Réponse à l'avis de la Mission Régionale d'Autorité environnementale

Projet de parc éolien « Bourbriac Nord »

Commune de Bourbriac

Janvier 2019

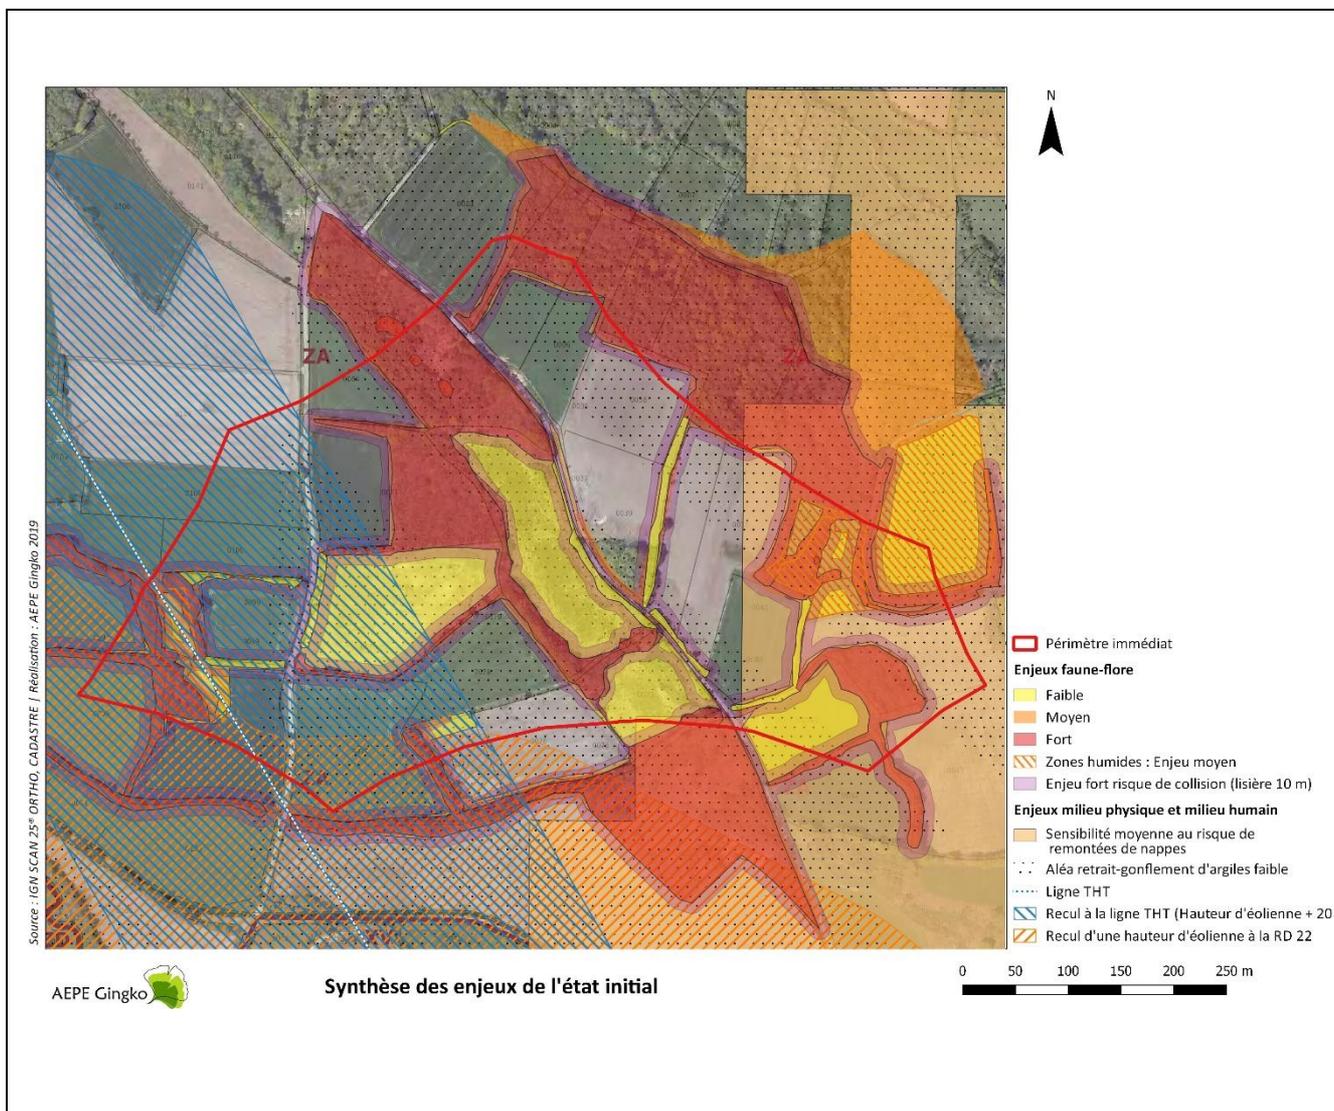
- la seconde version du dossier est intitulée parc de « Bourbriac-Nord » alors que la première faisait référence au parc « des Landes » ;
- il est fait référence au POS communal et, simultanément, au Règlement National d'Urbanisme
- le suivi des mortalités (oiseaux et chauves-souris) s'inscrit « entre » les semaines 16 et 43, or l'une des phrases du chapitre des mesures retenues fait référence à un suivi « durant » les semaines 16 et 43, semaines ne correspondant pas à des périodes de forte abondance de ces espèces ;
- la carte de synthèse des enjeux mêle des niveaux d'enjeux (faible, fort, moyen...ainsi ordonnés) et des habitats (zones humides, mares, lisières de haies). Cet amalgame prête à confusion puisque la nature des enjeux diffère. Certains figurés rendent difficile la compréhension de la carte, au final trop chargée.

L'Ae recommande de corriger les coquilles susceptibles de gêner la lecture du dossier et la compréhension de l'évaluation environnementale (nom du parc, document d'urbanisme applicable, période de suivi des mortalités animales), et de repenser la carte des enjeux en fonction de la nature du risque ou de l'impact (distinction faune-milieu selon qu'il s'agisse de mortalité ou de simple dérangement, production d'une seconde carte pour les aspects humains).

En fin d'état initial, (Partie : XVII. Synthèse globale des enjeux de l'état initial (Scénario de référence), page 292, une carte des enjeux a été réalisée, son objectif est de représenter sur une même carte les enjeux principaux soulevés par l'ensemble des études, afin d'identifier les secteurs d'enjeux moindres où l'implantation d'éoliennes est la moins impactante. Bien que chargée visuellement, cette carte doit inclure les différentes thématiques traitées pour en constituer une synthèse.

Le dossier déposé comporte des cartes de synthèse d'enjeux à la fin de chaque grande thématique traitée.

Il est à rappeler qu'en fin de partie sur le milieu naturel, deux cartes de synthèse distinctes sont présentées : carte 71, page 141 sur les enjeux du milieu naturel incluant les zones de risque de collision pour les chiroptères, et carte 72, page 141, représentant les enjeux liés à la destruction d'habitat et dérangement (hors risque de mortalité par collision avec les pales).

Afin de répondre à la présente demande, une nouvelle carte de synthèse d'état initial est présentée ci-dessous : l'enjeu « zones humides », hachuré en orange, a été précisé en tant qu'enjeu moyen dans la légende. Les mares qui étaient représentées en bleu ont été colorées en rouge afin de faire apparaître leur caractère de milieu à enjeu fort.

L'enjeu de lisière de haies (10 m) a été renommé dans la légende en tant que « Enjeu fort risque de collision (lisière 10 m) », afin de préciser le niveau de cet enjeu et de différencier cet enjeu collision des autres niveaux d'enjeux (indiqués simplement par Faible, Moyen et Fort) qui concernent le dérangement d'espèces et l'enjeu destruction d'habitat. Ces enjeux ont été remis dans l'ordre dans la légende du plus faible au plus fort.

Cette carte représente les enjeux du site, et non les impacts, qui sont quant à eux étudiés dans la partie impacts du dossier.
